Proceso: **LPN-OISOE-001-2018.**
"Construcción del Hospital Regional San Vicente De Paul, San Francisco de Macorís,
Provincia Duarte, República Dominicana".

CIRCULAR NUM. 10

Fecha 10/07/2018

Figura 2.- Detalle de Zapata de muro para Caseta Contra Incendios.

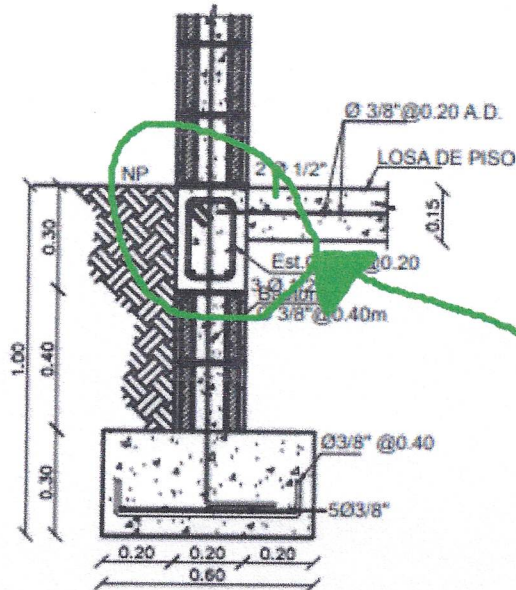
ÁREA // PRESUPUESTO	No.	PARTIDAS	CANT.	UNID	OBSERVACIÓN
EDIFICIO DE LABORATORIO	10.05	Counter en área de control	1.00	UD	NO HAY DETALLES DE PARTIDA
ÁREA ENSEÑANZA BLOQUE A 3	13.01	Counter C	2.00	UD	NO HAY DETALLES DE PARTIDA
SEGUNDO PISO ADMINISTRATIVO	13.02	Subida de materiales	350.00	M3	DETALLES O DEFINICIÓN PARTIDA
SEGUNDO PISO ADMINISTRATIVO	13.03	Limpieza Continua, Bote de desperdicios y limpieza final	650.00	M3	DETALLES O DEFINICIÓN PARTIDA
CASETA CONTRA INCENDIO	3.03	Viga nostra	1.28	M3	NO HAY DETALLES DE ESTE ELEMENTO EN PLANOS ESTRUCTURALES
GARITA	3.03	Plataea h=0.50 mts	4.05	M3	NO COINCIDE DETALLES DE ESTE ELEMENTO (PLATEA VS ZAPATAS DE MUROS) EN PLANOS ESTRUCTURALES
IMÁGENES	5.03	Pañete de mezcla interior en Dos capas (1er capa mortero 1:4, y segunda capa con contenido de barritina)	1,479.67	M2	FALTA DETALLE, DISEÑO DE MEZCLA O ESPECIFICACIÓN DE PARTIDA.
SEGUNDO PISO ADMINISTRATIVO	4.04	Pañete de mezcla interior en Dos capas (1er capa mortero 1:4, y segunda capa con contenido de barritina)	1,485.49	M2	FALTA DETALLE, DISEÑO DE MEZCLA O ESPECIFICACIÓN DE PARTIDA.

-viga riostra

Lo que se interpreta en el presupuesto como viga riostra

- Detalles de Counter en área de control, referirse a las normas
- Detalles Counter C, referirse a las normas
- Subida de Materiales 350 m³ esto corresponden a la subida de materiales al segundo nivel área administrativa.
- Limpieza continua, Bote de desperdicios y limpieza final esto corresponden al segundo nivel área administrativa.

-Platea f= 0.50 mts

-Pañete de mezcla interior en dos capas (1er capa mortero 1:4 y segunda capa con contenido de baritina) 1,479.67 m² Detalles referirse a las normas.

-Pañete de mezcla interior en dos capas (1er capa mortero 1:4 y segunda capa con contenido de baritina) 1,405.49 m² Detalles referirse a las normas.

El armado de esa platea es doble camada (Arriba y abajo) de Ø ½ @ 0.15 en AD
